Polder Bellenkopf Rappenwört Stadt Rheinstetten

**technische Argumentation
Alternativausführung**

Sanierung des HWD XXV im Polder

Alternativlösung : Einbau einer Spundwand

Ergebnis: 200-jährige Modellabflüsse M 5700

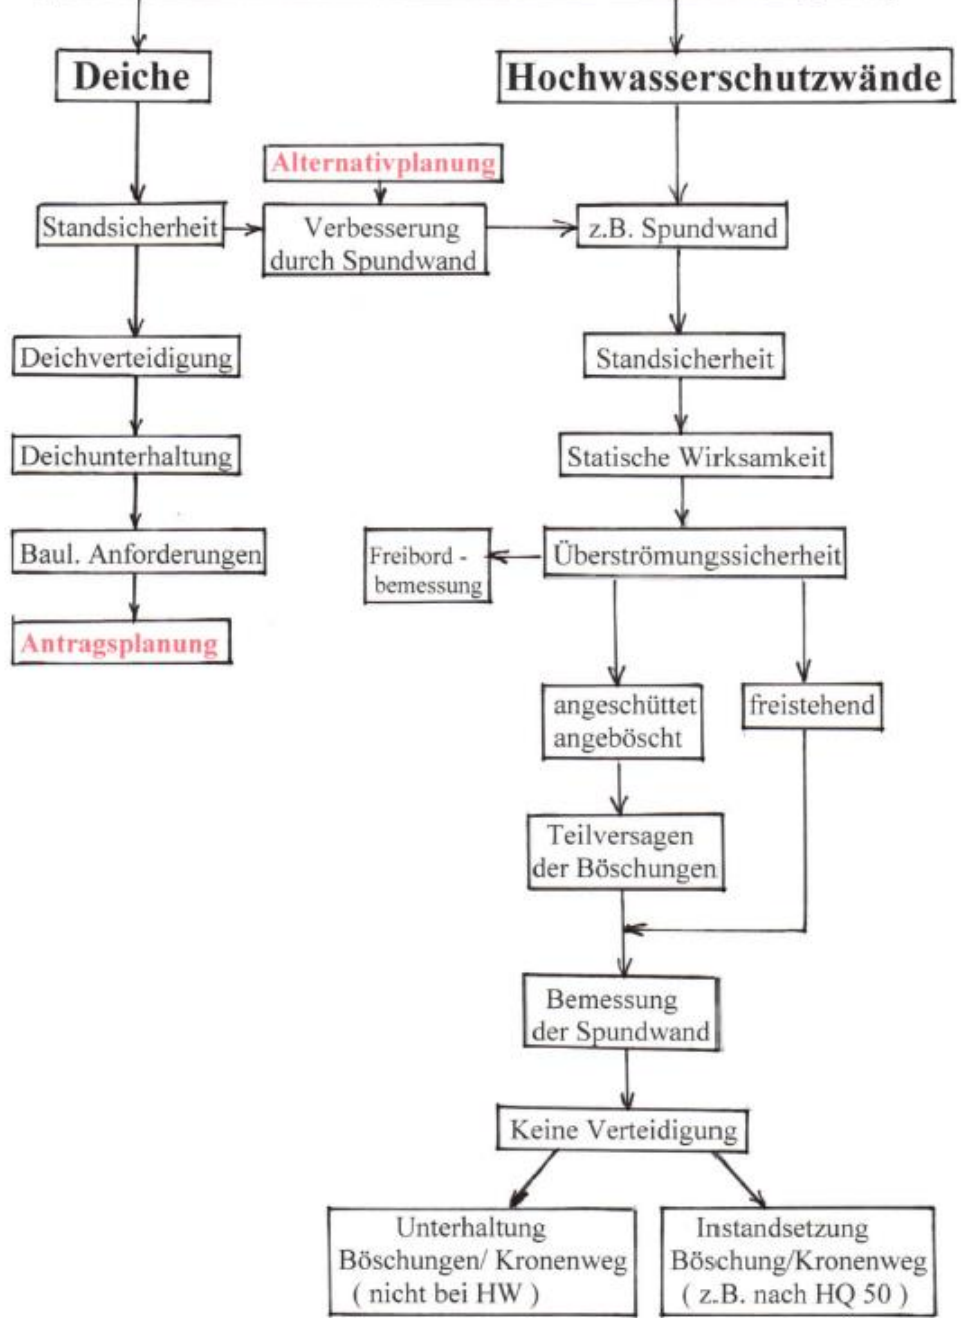
Maxau	Worms
Mittelwert der Scheitelabflüsse	4786 m ³ /s < 5000 m ³ /s	5860 m ³ /s < 6000 m ³ /s
Scheitelabflüsse	Jahr > 5000 m ³ /s	Jahr > 6000 m ³ /s
	1955 5073 m ³ /s 1988 5024 m ³ /s	1896 6095 m ³ /s 1920 6242 m ³ /s 1955 6807 m ³ /s 1978 6052 m ³ /s 1983 6027 m ³ /s 1988 6564 m ³ /s
	< 5200 m ³ /s	> 6200 m ³ /s
